改善箇所説明図①

改善箇所説明図②

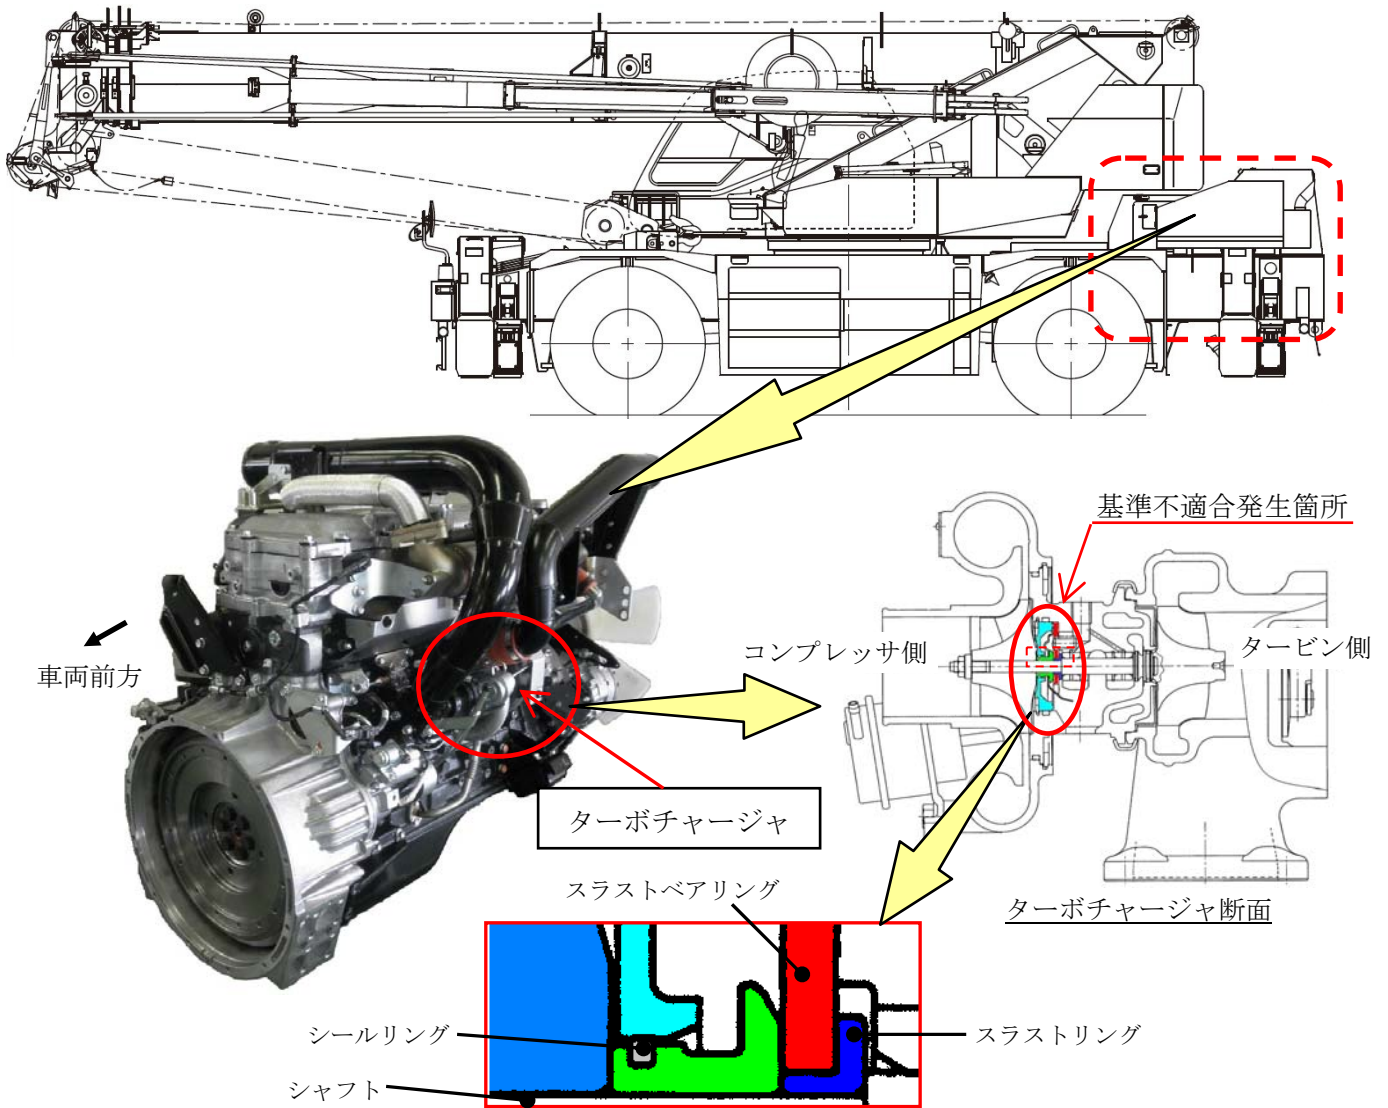
ホイールクレーンの原動機において、エンジンオイルの潤滑性が低下した状況下におけるターボチャージャのスラストベアリングの耐久性が不足しているため、当該状況下で繰り返しエンジンに高負荷を加えたり高回転域で使用すると、スラストベアリングおよびスラストリングに摩耗を生じることがある。そのため、ターボチャージャのシャフトにガタつきが生じ、そのままの状態で使用を続けると、ターボチャージャのシールリングが損傷してエンジンオイルが漏れ出し、当該オイルがエンジン内部、排気系に入り込み、白煙、異音、エンジン回転数の上昇等の不具合が発生し、最悪の場合、エンジンが破損するおそれがある。

全車両、ターボチャージャを対策品と交換する。また、インタークーラおよび交換したターボチャージャ内部にエンジンオイルの漏れが確認された場合は、エンジン、吸気系、排気系の装置を点検し、損傷部品の交換を行う。さらに使用者に対し、エンジンオイル点検の重要性について注意喚起を行う。

識別：ターボチャージャ本体の銘板にて識別する。

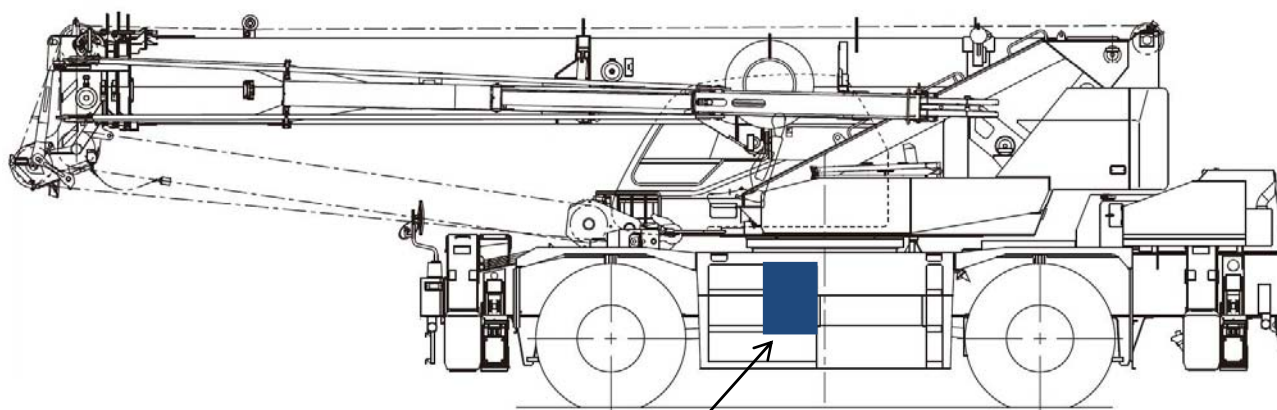
車両コントローラ(VCU)
基準不適合箇所

【ホイールクレーンの原動機において、エンジンオイルレベル警報装置のプログラムが不適切なため、イグニッションスイッチを ON にした直後にエンジンを始動すると、エンジンオイルが規定値を超えていても警告灯が点灯しないことがある。】

全車両、車両コントローラ(VCU)のプログラムを対策プログラムに変更する。

識別：プログラム№で確認が可能のため、特別に識別は行わない。
